レガシィのリコールについて

平成22年6月17日

平成22年6月17日、富士重工業株式会社より、国土交通省にレガシィのリコールを届け出いたしました。

改善箇所説明図

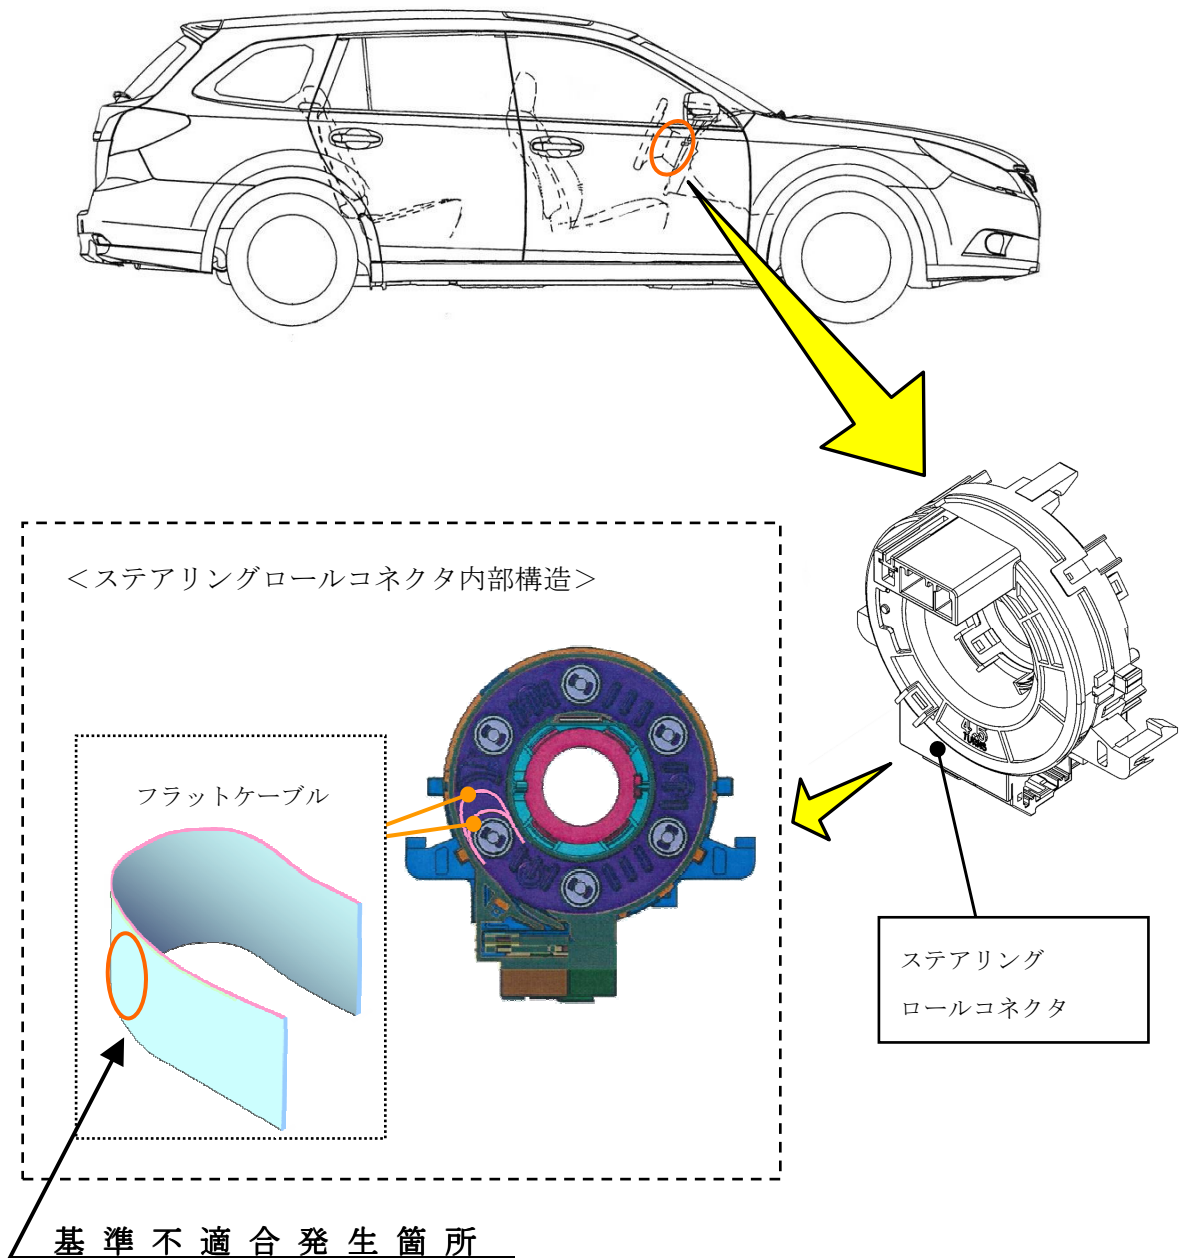
ステアリングロールコネクタのフラットケーブルにおいて、製造時に当該ケーブルに塗布しているグリスの製造ばらつきにより、当該ケーブルの表面にケミカルストレスクラックが発生するものがある。そのため、そのまま使用を続けると当該クラックを起点に導線が断線し、運転席エアバッグの不作動、警音器の不鳴となるおそれがある。

全車両ステアリングロールコネクタの製造ロット番号を確認し、該当するものは良品に交換する。

チルトステアリングレバー部に白ペイントを塗布する。
